工程指示 / 要求簡箋(E.I.)

工程指示編號：EI / 2488 / 20

工程名稱：亞皆老街中電

工程項目：佛沙窗 退貨 執修 2020.09.23

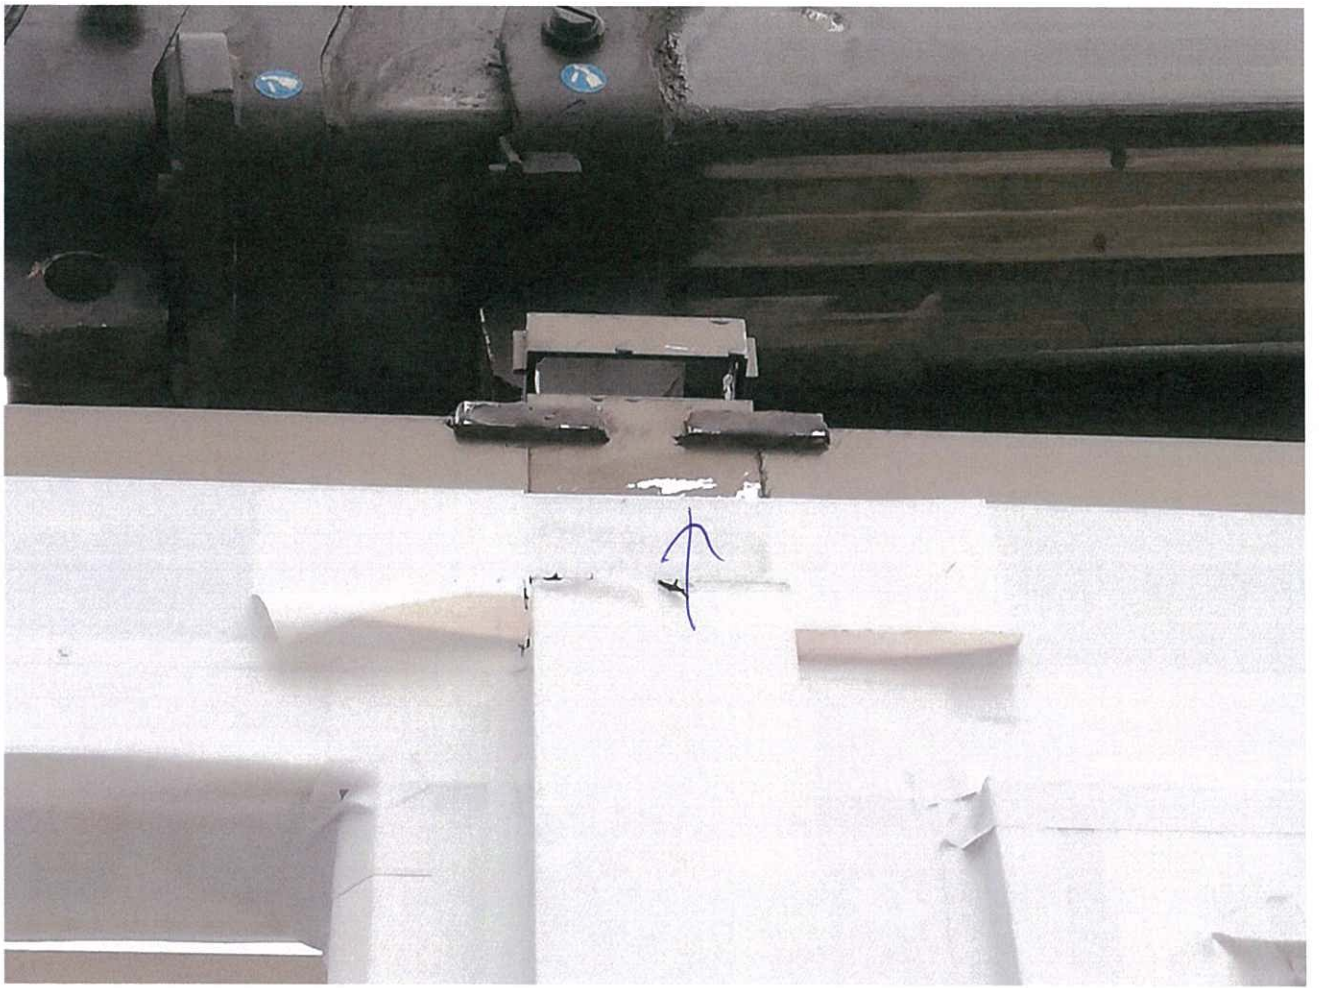
2020.09.23 出貨 2 吊機，1 廠車 合共 29 幅 佛沙場拒絕收貨。原因如下

1. 因夾通位離隙太多

2. 夾通位置用油嚴重

已發回返廠執修，請完成執修和質檢於 9 月 29 日前出貨。謝謝
